PARTE SECONDA n. 39 del 28-09-2022

Sommario	2
SEZIONE I	3
GIUNTA REGIONALE	
- Deliberazioni	4
DELIBERAZIONE 19 settembre 2022, n. 1045	
Progetto di ampliamento della terza corsia autostradale del tratto Firenze Nord - Firenze Sud dell'Autostrada A1: pare- re ai sensi del D.P.R. 18 aprile 1994 n. 383 e ss.mm.ii. sugli interventi esterni al nastro autostradale ricadenti nel territorio della provincia di Firenze.	
.....	4

Delibera N 1045 del 19/09/2022

Progetto di ampliamento della terza corsia autostradale del tratto Firenze Nord - Firenze Sud dell'Autostrada A1: parere ai sensi del D.P.R. 18 aprile 1994 n. 383 e ss.mm.ii. sugli interventi esterni al nastro autostradale ricadenti nel territorio della provincia di Firenze.

Carta Statuto PTCP - Estratto tav. n. 25

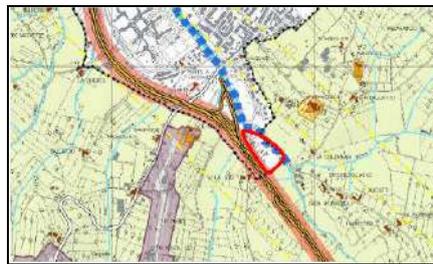
Adeguamento Strada di collegamento tra via Colleramole e Vasche esondazione - Ai sensi della Carta dello Statuto del Territorio del PTCP l'intervento, individuato nella tavola n. 25, ricade in area fragile del territorio aperto, invariante strutturale disciplinata dall'art. 11 delle NA del PTCP; in particolare si tratta dell'area fragile denominata AF09 – zone collinari a sud dell'Arno nell'area fiorentina. Non si rilevano elementi di contrasto con il PTCP vigente, in quanto le opere previste non compromettono i caratteri specifici dell'area fragile.

Carta Statuto PTCP - Estratto tav. n. 25

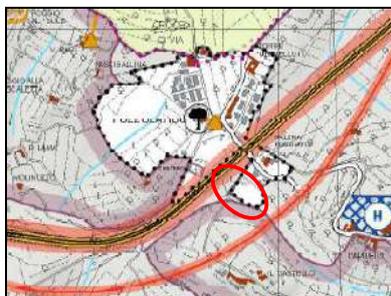
Marcia piede di Pozzolatico - Ai sensi della Carta dello Statuto del Territorio del PTCP l'intervento, individuato nella Tavola n. 25 ricade all'interno del perimetro del centro abitato, disciplinato dall'art. 22 delle NA. Non si rilevano elementi di contrasto con il PTCP vigente.
